改善箇所説明図

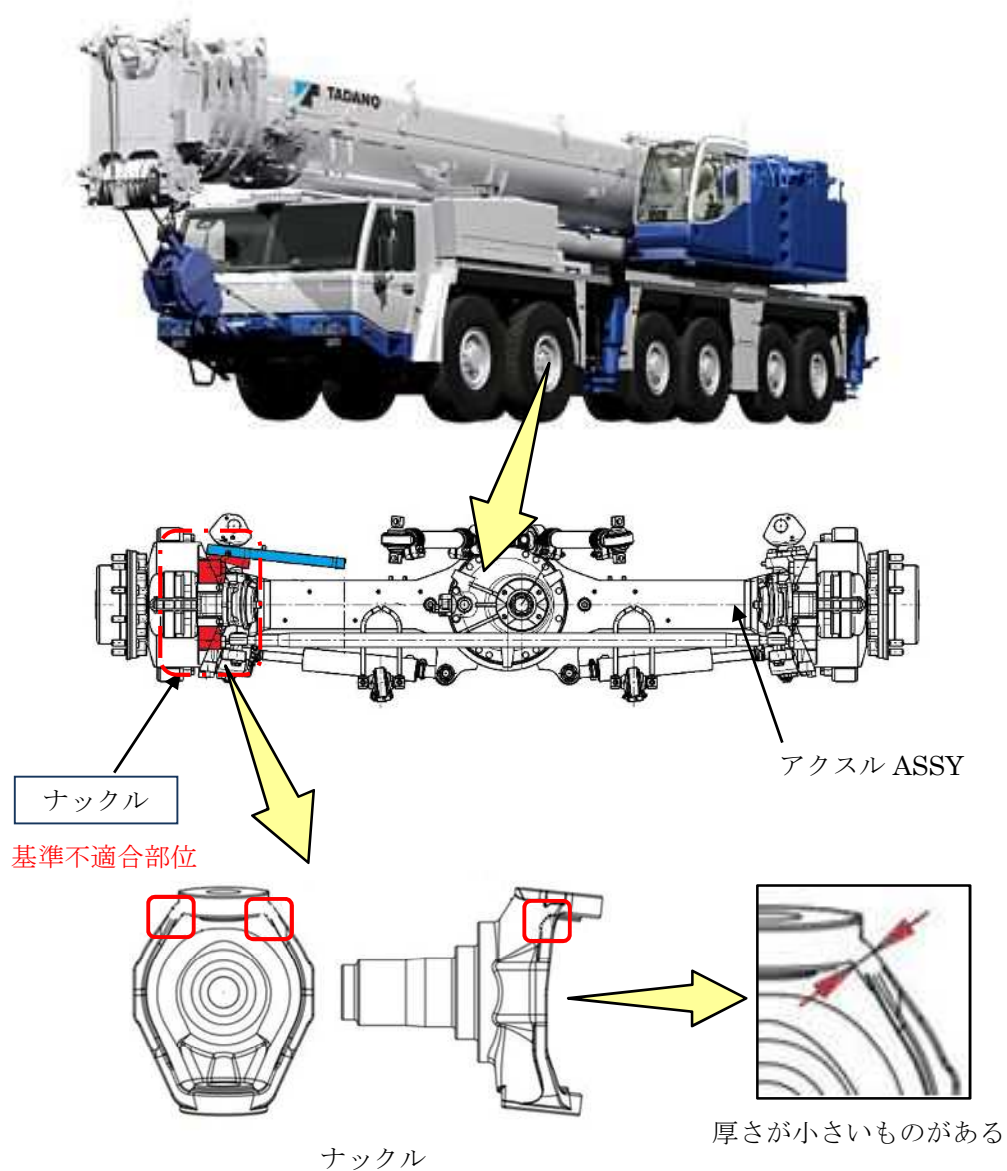
クレーン用台車のアクスルにおいて、設計図面指示が不適切なため、ナックルの厚さが不足しているものがある。そのため、長期間使用を続けると、ナックル上部に亀裂が発生し、最悪の場合、正常な操舵ができなくなるおそれがある。

全車両、当該ナックルの厚さを点検し、厚さが不足しているものは良品に交換する。

識別：アクスル銘板への白色マーキングにより識別する。
